PROTOKÓŁ ZDARZENIA PO INTERWENCJI PAŃSTWOWEJ STRAŻY POŻARNEJ i SŁUŻBY KOMINIARSKIEJ

Wykonano oględziny podłączeń grzewczych oraz pionu kominowego w budynku przy ul. Kochanowskiego 5 w lok. 11 w Boguszwie Gorcach, gdzie miała miejsce interwencja PSP oraz Służby Kominiarskiej z powodu zadymienia lokalu.

Szkic orientacyjny ;

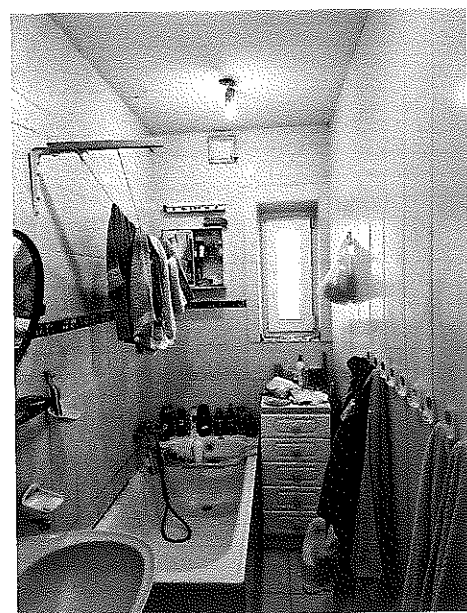
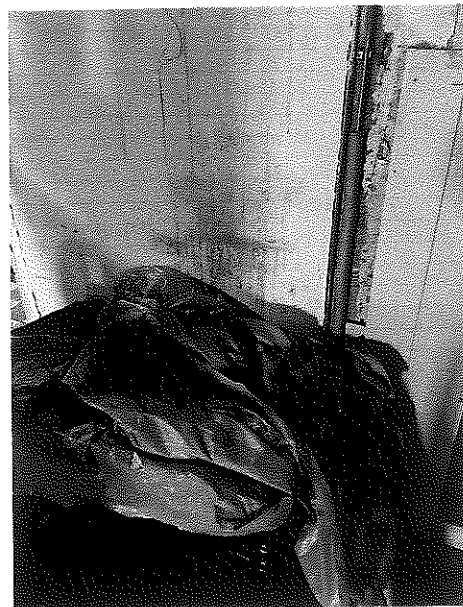
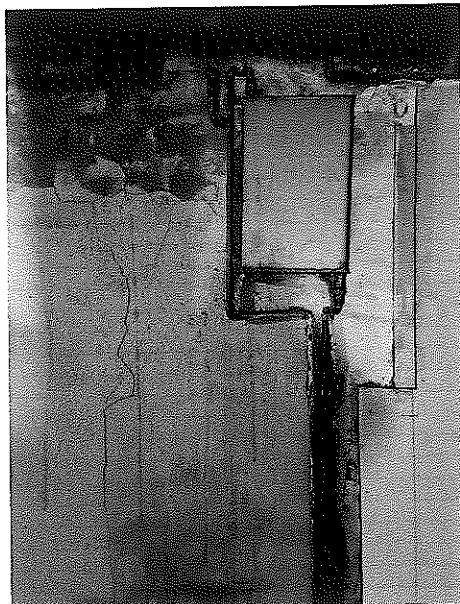
Lokal nr 11 posiada zainstalowany kocioł C.O-etaż na opał stały, podłączony do przewodu kominowego nr 2 (patrz szkic na odwrocie).

Przewód kominowy, do którego włączony jest kocioł C.O-etaż z lok.11 , posiada nieszczelności na wysokości poddasza i pokoju -sypialni lok.11. (lokal dwupoziomowy)

Z powodu nieszczelności przewodu kominowego doszło do wydobywania się dymu i spalin z przewodu na pomieszczenie sypialni w lok.11.

- sprawdzić dokumentację na podłączenie kotła C.O-etaż w lok.11
- wykonać wentylację nawiewną i wywiewną w pomieszczeniu, gdzie zainstalowany jest kocioł C.O-etaż w lok.11.
- W celu usunięcia zagrożenia oraz uszczelnienia przewodu kominowego nr 2 należy zainstalować wkład kominowy – żaroodporny o średnicy min.150mm w przewodzie kominowym nr 2 dla odprowadzenia spalin z kotła C.O-etaż z lok.11.
